**AUTORIDAD NACIONAL DE LICENCIAS
AMBIENTALES
- ANLA -
AUTO N° 011462
(18 DIC. 2025)**

“Por el cual se ordena el archivo del trámite administrativo de evaluación de la solicitud de modificación de una Licencia Ambiental iniciado mediante Auto 5409 del 2 de julio de 2025 y se adoptan otras determinaciones”

La sociedad CONCRETOS ARGOS S.A.S, identificada con NIT 860350697-4 (en adelante la solicitante), presentó solicitud de modificación de Licencia Ambiental para el proyecto denominado “*Explotación Técnica de Materiales de Construcción – Contrato de Concesión FD2-154*” ubicado en jurisdicción de los municipios de Saldaña y Guamo, en el departamento del Tolima, mediante radicado ANLA 20256200683562 del 12 de junio de 2025 y Ventanilla Integral de Trámites Ambientales en Línea (VITAL) 3800086035069725004, petición que surtió el siguiente:

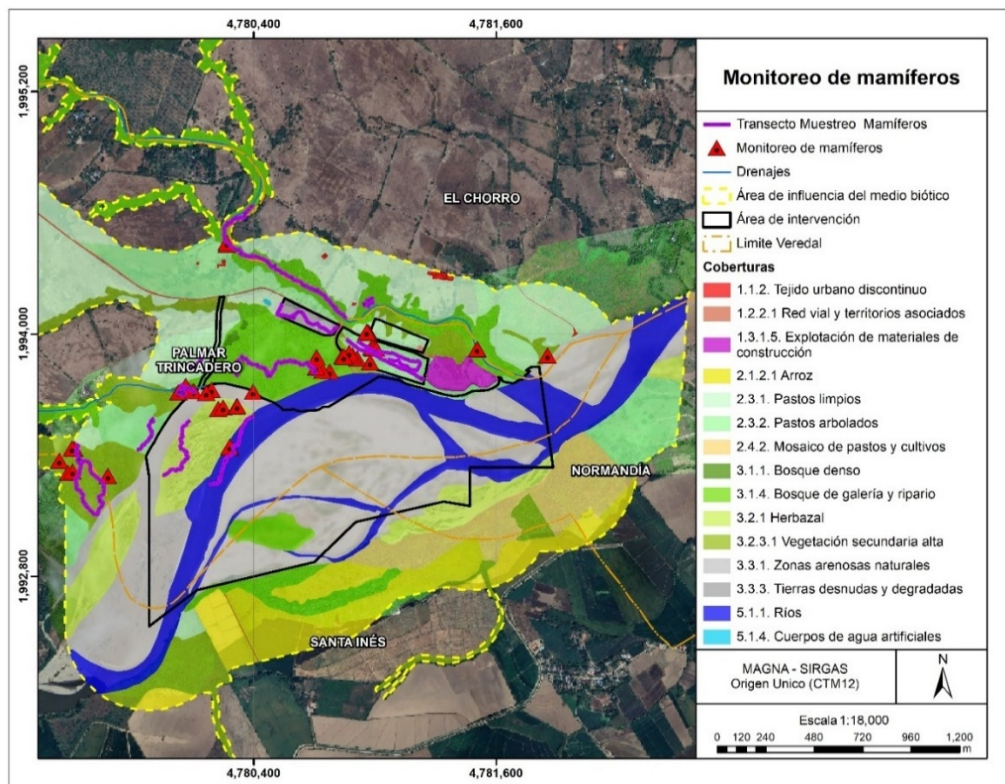
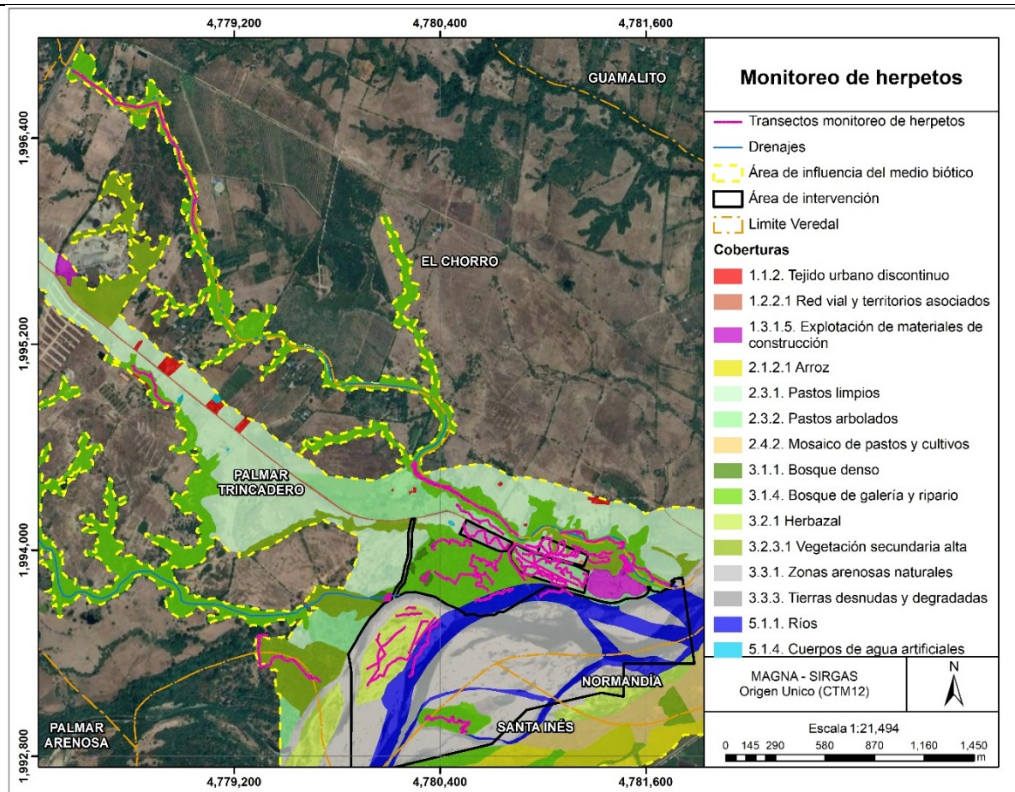
La solicitud del requerimiento se orientó a lograr la completitud de la caracterización de fauna considerando la totalidad de coberturas de la tierra identificadas en el área de influencia del medio biótico - AIB de acuerdo con la metodología Corine Land cover. Sin embargo, de acuerdo con lo presentado en el complemento del EIA con radicado ANLA 20256201293772 del 20 de octubre de 2025 por la Sociedad CONCRETOS ARGOS, el EEA evidencia ausencia de información de fauna en coberturas como, arroz (2121), cuerpos de agua artificiales (514, jaguey) y en área clasificada como mosaico de pastos y cultivos (242).

Figura. Localización geográfica de los métodos y lugares de muestreo por cada grupo de fauna vertebrada terrestre en el área de influencia del proyecto

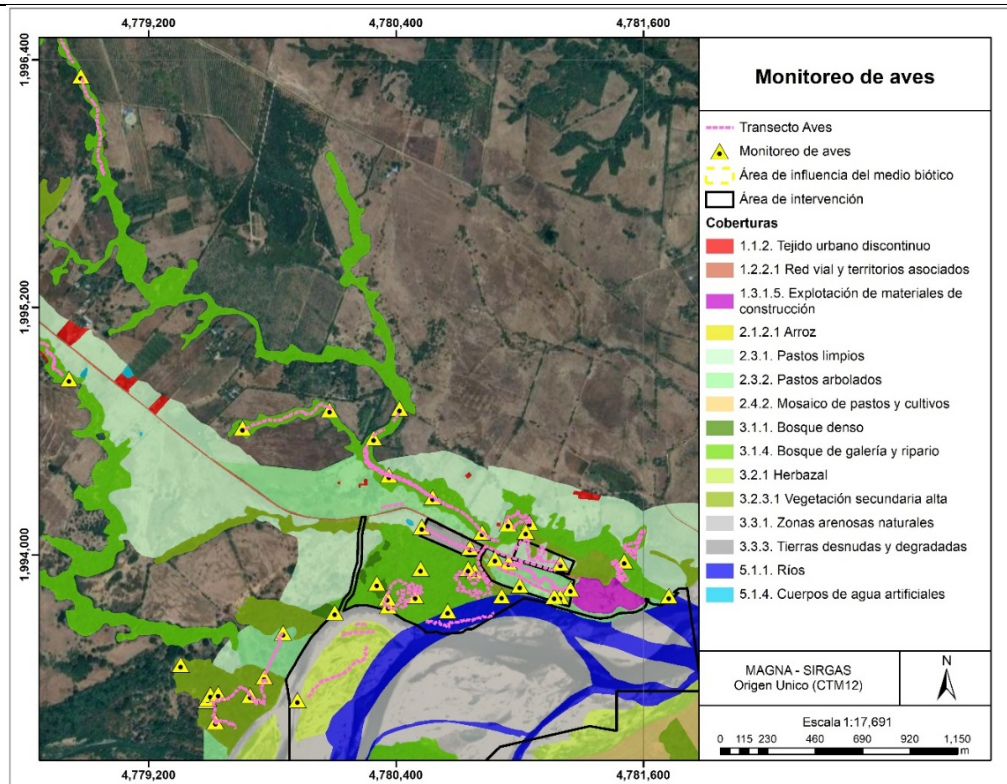
De acuerdo con lo anterior, es de resaltar que en los recorridos de la visita evaluación llevada a cabo entre el 3 y el 6 de agosto de 2025, donde se realizó avistamiento de fauna, se logró observar algunos especímenes de reptiles y aves, en cuanto a aves se observaron en coberturas, cultivos de arroz (2121) y cuerpos de agua artificiales (jaguey-514). Para la cobertura de arroz se encontraron las especies, Ardea ibis (garza), Vanellus chilensis (alcaraván) y Respecto al jaguey se encontró Phimosus infuscatus (coquito), Jacana jacana (gallito de ciénaga) y la especie Pilherodius pileatus (garza real), las cuales se encuentran reportadas por la solicitante.
